[改善箇所説明図]

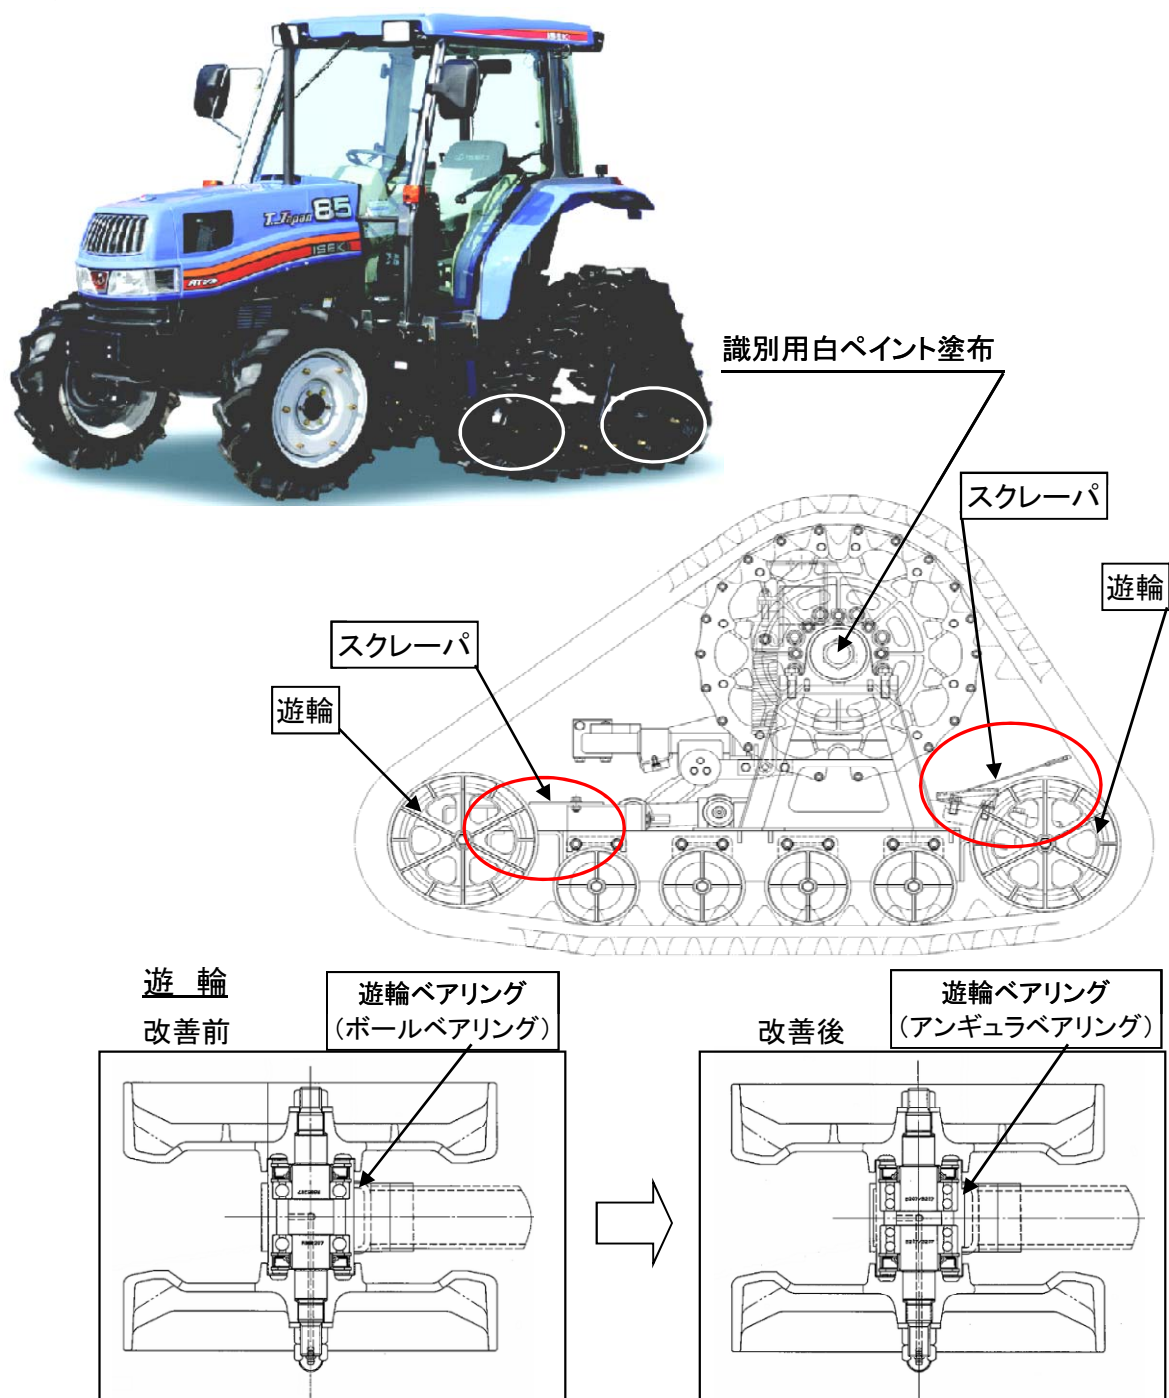
不具合発生箇所

農耕トラクタの走行装置において、エンドレスゴムクローラの遊輪ベアリング部の強度が不足しており、遊輪に雪や泥が付着しクローラ張力が過大になると、当該ベアリング部が破損する場合がある。そのため、エンドレスゴムクローラが外れ、走行できなくなるおそれ

改善内容

全車両、遊輪に雪や泥が付着するのを防止する装置（スクレーパ）を取り付けるとともに、遊輪ベアリングを対策品に交換する。

車軸端面に白色ペイントを塗布する。
